DODATEK č. 6

ke SMLOUVĚ O DÍLO ze dne 27.2.2023

Změnový list

Název:	Realizace přístavby a rekonstrukce DS Dobřichovice
--------	---

ČÍSLO VÝKRESU: **D.1.1.1.b.1** MĚŘÍTKO: 1:50
VYPRACOVAN: **Bc. Oleg Kovalyuk** KONTROLOVAN: **Ing. arch. David Skalický**

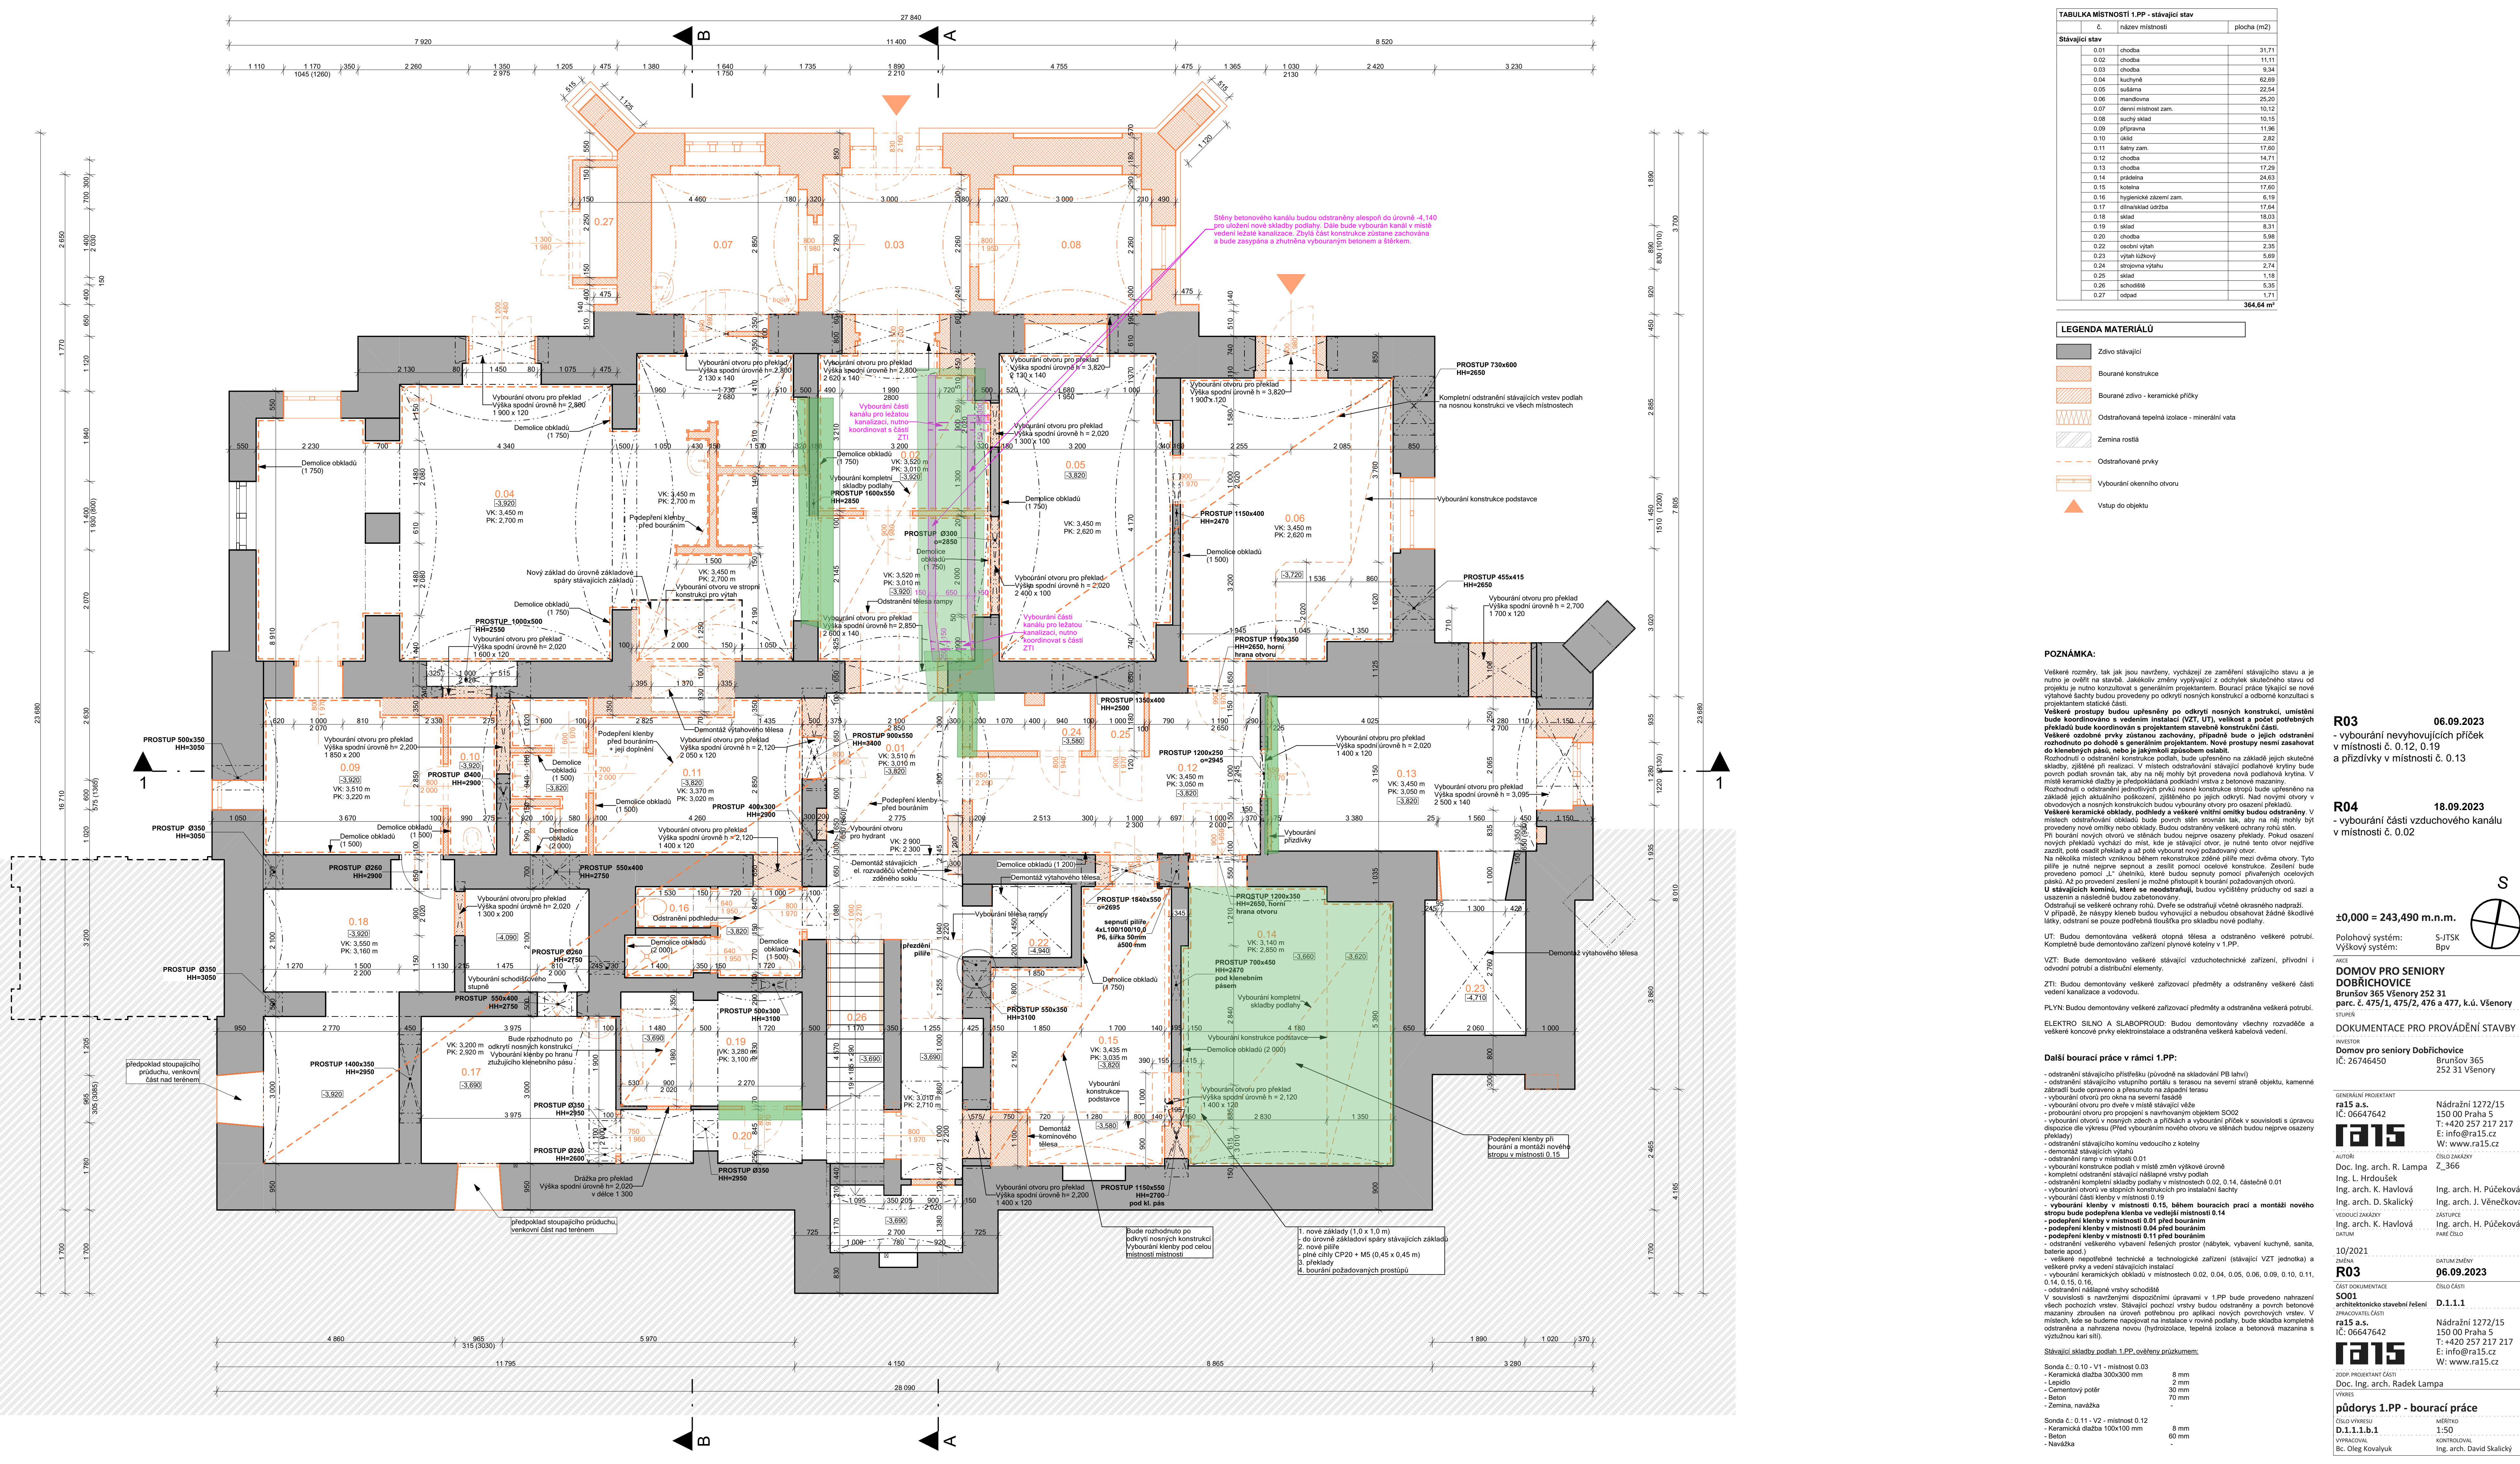
MJ	Množství	Jednotková cena	Cena celkem
Stavební úpravy v SO 01					40 371,40 Kč
SOD 962032231	Bourání zdiva z cihel pálených nebo vápenopískových na MV nebo MVC přes 1 m3 <i>mezi m0.01 a m0.24</i> 1,18*3,01*0,3 <i>mezi m0.04 a 0.02</i> 4,54*3,01*0,18 - (2,145*2*0,18)	m3	2,40	672,55 Kč	1 612,73 Kč
			0,71036		
			1,687572		
SOD 962031132	Bourání příček z cihel pálených na MVC tl do 100 mm <i>m 0.13</i> 2,15*3,05 <i>m 0.19 a 0.20</i> 1,72*3,1	m2	11,89	149,45 Kč	1 776,89 Kč
			6,5575		
			5,332		
ÚRS II/2023 - 965031131	Bourání podlah z cihel kladených na plocho pl přes 1 m2 <i>m 0.14</i> 24,63	m2	24,63	65,00 Kč	1 600,95 Kč
			24,63		
R001	Vybourání kanálu pro rozvody ležaté kanalizace cihelného 5,85 6	m	11,85	350,00 Kč	4 147,50 Kč
			5,85		
			6		
SOD 342241162.6	Příčka z cihelných tvárnic tl. 150 mm <i>mezi 0.01 a 0.24</i> 1,18*3,01 <i>mezi m0.04 a 0.02</i> 4,54*3,01	m2	17,22	905,97 Kč	15 598,27 Kč
			3,5518

13,6654		
ÚRS II/2023 - 310238211	Zazdívká otvorů pl přes 0,25 do 1 m2 ve zdivu nadzákladovém cihlami pálenými na MVC <i>viz. 1.PP kanál</i> 0,9*0,7*0,15	m3	0,09	8 040,00 Kč	759,78 Kč
			0,0945		
ÚRS II/2023 - 342272215	Příčka z pórobetonových hladkých tvárnic na tenkovrstvou maltu tl 75 mm <i>m 0.19 a 0.20</i> (1,72*3,1)-(0,8*1,97)	m2	3,76	650,00 Kč	2 441,40 Kč
			3,756		
SOD 612131111	Polymercementový spojovací můstek vnitřních stěn nanášený ručně 3,76+(0,245*2,9) <i>obě strany *2</i>	m2	8,94	68,67 Kč	613,98 Kč
			4,4705		
SOD 612321141	Vápenocementová omítka štuková dvouvrstvá vnitřních stěn nanášená ručně 3,76+(0,245*2,9) <i>obě strany *2</i>	m2	8,94	336,27 Kč	3 006,59 Kč
			4,4705		
SOD 784181101	Základní akrylátová jednonásobná bezbarvá penetrace podkladu v místnostech v do 3,80 m 3,76+(0,245*2,9) <i>obě strany *2</i>	m2	8,94	14,76 Kč	131,97 Kč
			4,4705		
SOD 784211111	Dvojnásobné bílé malby ze směsí za mokra velmi dobře oděruvzdorných v místnostech v do 3,80 m <i>viz penetrace</i>	m2	8,94	34,44 Kč	307,93 Kč

R04 18.09.2023
- vybourání části vzduchového kanálu v místnosti č. 0.02

Přílohy:	Příloha č.1 - Koncové prvky elektro
-----------------	-------------------------------------

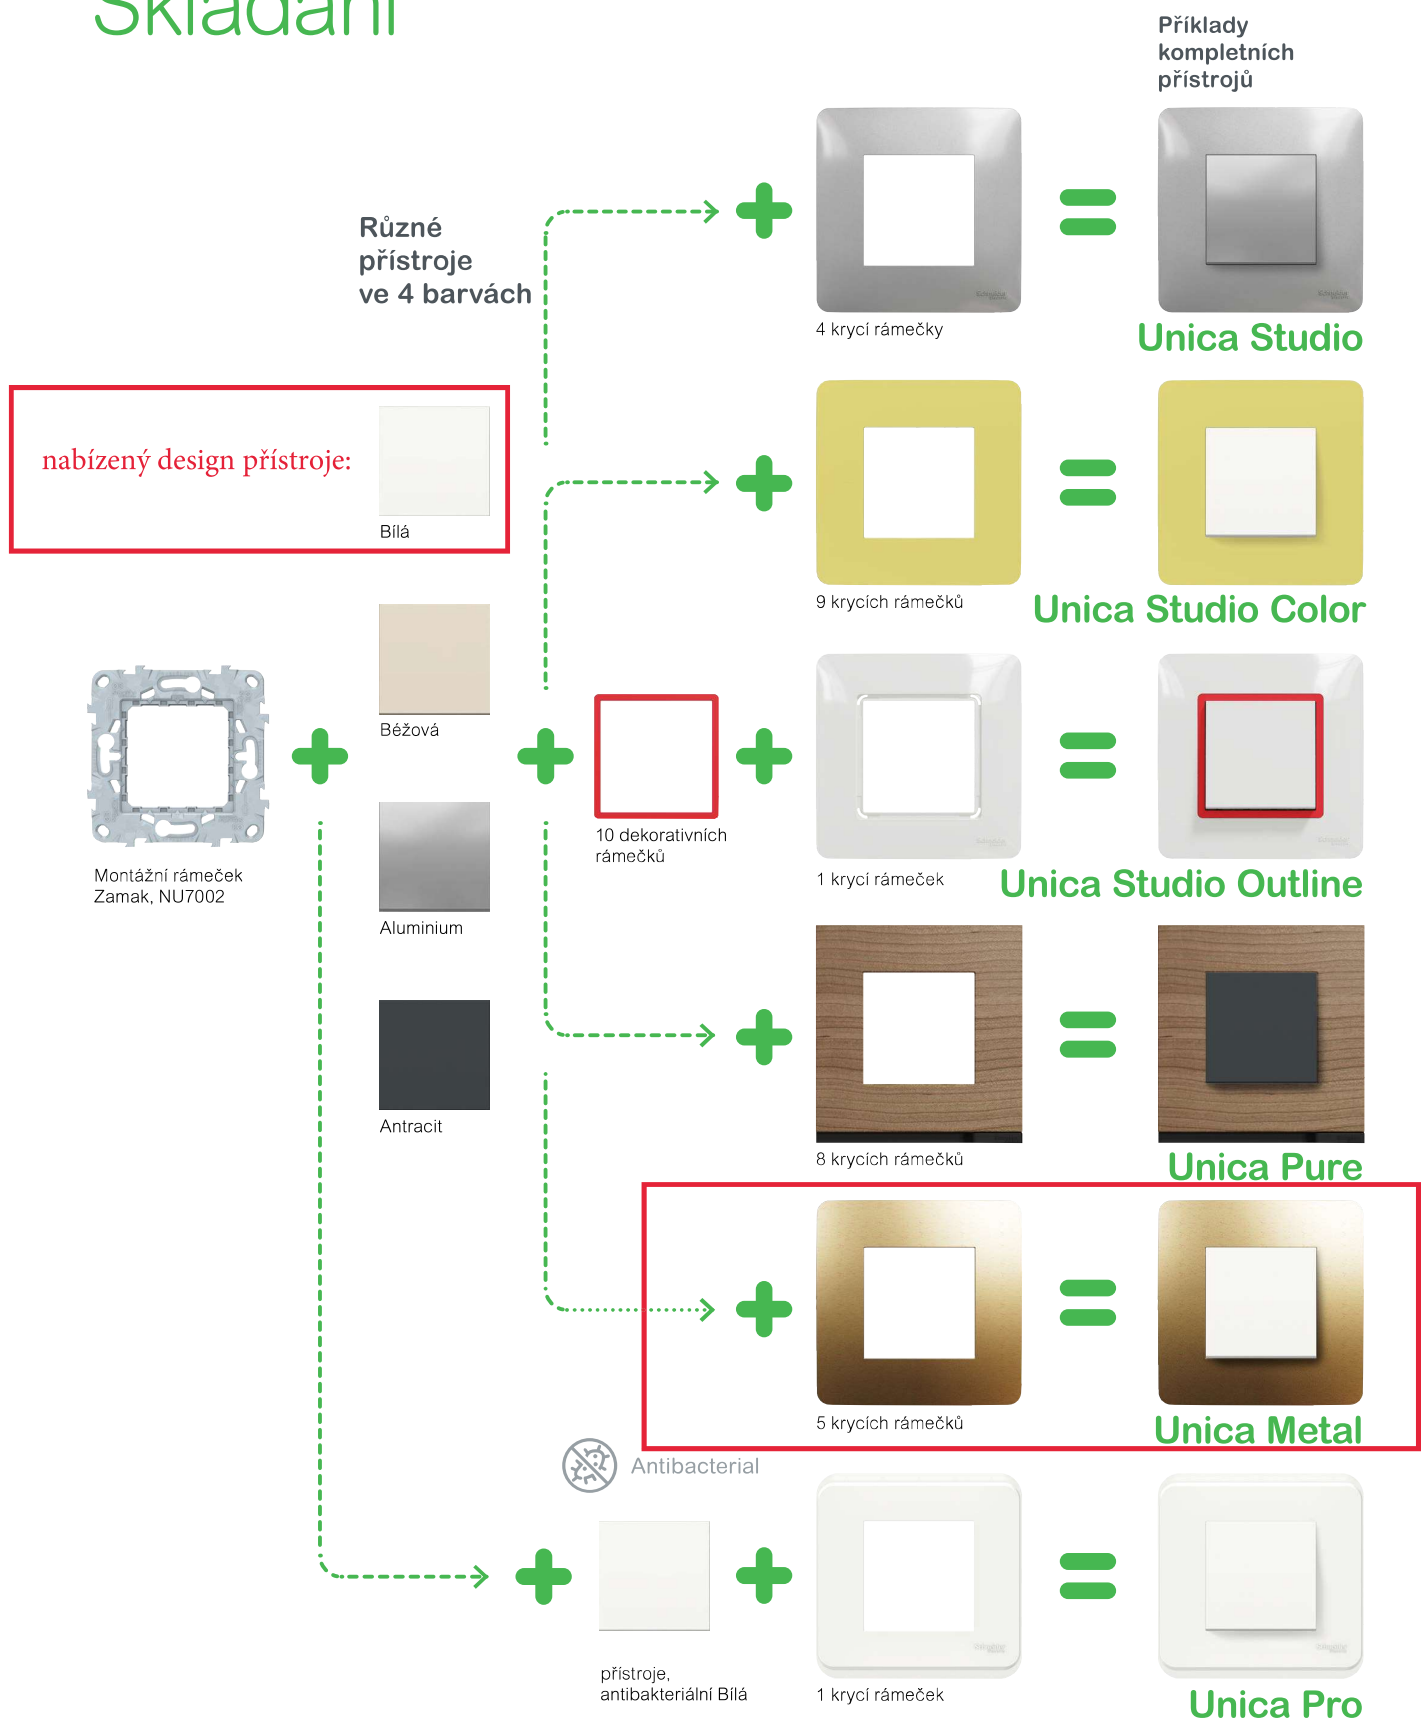
MJ	Množství	Jednotková cena	Cena celkem
<i>Záměna vypínačů v SO 02</i>					<i>60 000,00 Kč</i>
<i>D.1.2.4.b - Slaboproud- NOVÁ VARIANTA</i>					<i>65 845,77 Kč</i>
SOD 1.3	Zásuvka jednoduchá 230V/50Hz - 16A, 2P+T, clonky	ks	481,00	96,19 Kč	46 267,39 Kč
SOD 1.4	Spínač jednopólový ř.1, 230V/50Hz, 10A	ks	66,00	98,76 Kč	6 518,16 Kč
SOD 1.5	Spínač sériový ř.5, 230V/50Hz, 10A	ks	2,00	124,22 Kč	248,44 Kč
SOD 1.6	Spínač střídavý ř.6, 230V/50Hz, 10A	ks	2,00	103,91 Kč	207,81 Kč
SOD 1.7	Spínač tlačítkový ř.1/0, 230V/50Hz, 10A	ks	121,00	104,17 Kč	12 603,97 Kč
<i>D.1.2.4.f - Slaboproud - NOVÁ VARIANTA</i>					<i>16 428,27 Kč</i>
SOD PoI458	zásuvka strukturované kabeláže pro osazení 2 modulů RK-45 Cat.6 - komplet - pod omítku, na povrch - SO02 - příplatek za změnu standardu	ks	57,00	163,50 Kč	9 319,48 Kč
SOD PoI459	zásuvka strukturované kabeláže pro osazení 1 modulů RK-45 Cat.6 - komplet - pod omítku, na povrch - SO02 - příplatek za změnu standardu	ks	1,00	150,59 Kč	150,59 Kč
